部品製造部(コネクタ)										不具合整理No.		44F-03-004						
発行先	生産一課1G										<h1 style="text-align: center;">不具合連絡書</h1>							
配信先	製造部長	製造副部長	品証(副)部長	営業部門	生産管理部門	生産部門	技術部門	メンテナンス部門	めっき部門	精密研削部門	生産技術部門	品質技術部門	品質保証部門			承認	確認	作成

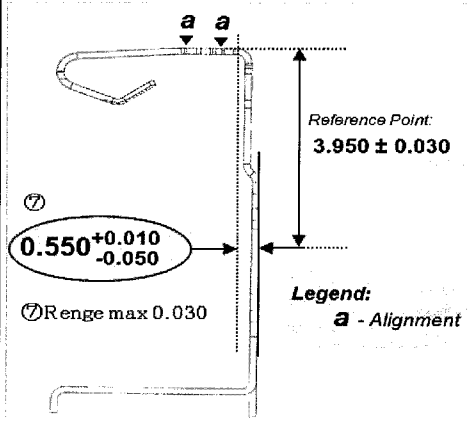
連絡受理日		2013/03/05 11:13:05																
不具合受付者名		品質保証部品質保証二課品質保証G 藤沢 正章																
客先名		山一電機株式会社										連絡者名		品質管理課 松崎 様				
客先よりの連絡方法		Email																
受付区分		不良																
仕様番号 / 品名		B107267-002 / CT3641-CF2																
ロットNo.		L13.01.30.2.0017-0024																
対象数量		616,900																
不具合内容 寸法不良 規格 0.55+0.01/-0.05 → 0.491,0.542,0.486 規格外有り 隣接端子の差0.03MAX → 0.051,0.056 NG 組立後のコブラのバラツキが大きい為使用不可															略図(必要な場合のみ) 			
今後どの様に動くか																		
品質異常改善通知書発行 必要										協力工場不良品連絡書発行: 不要								
回答期限: 2013/03/18迄										回答期限: - 迄								
生産区分先確認欄											掲示期間: 2013/03/12 迄							
	配布(品証) → 配布翌日に朝礼等にて周知(課長又はGリーダー) → 周知後、対象者の確認印(交代勤務者含む) → 周知後速やかに各課又はグループ別掲示ボードへ掲示 → 掲示期間終了時、教育記録として課毎に所定のファイルに綴じる
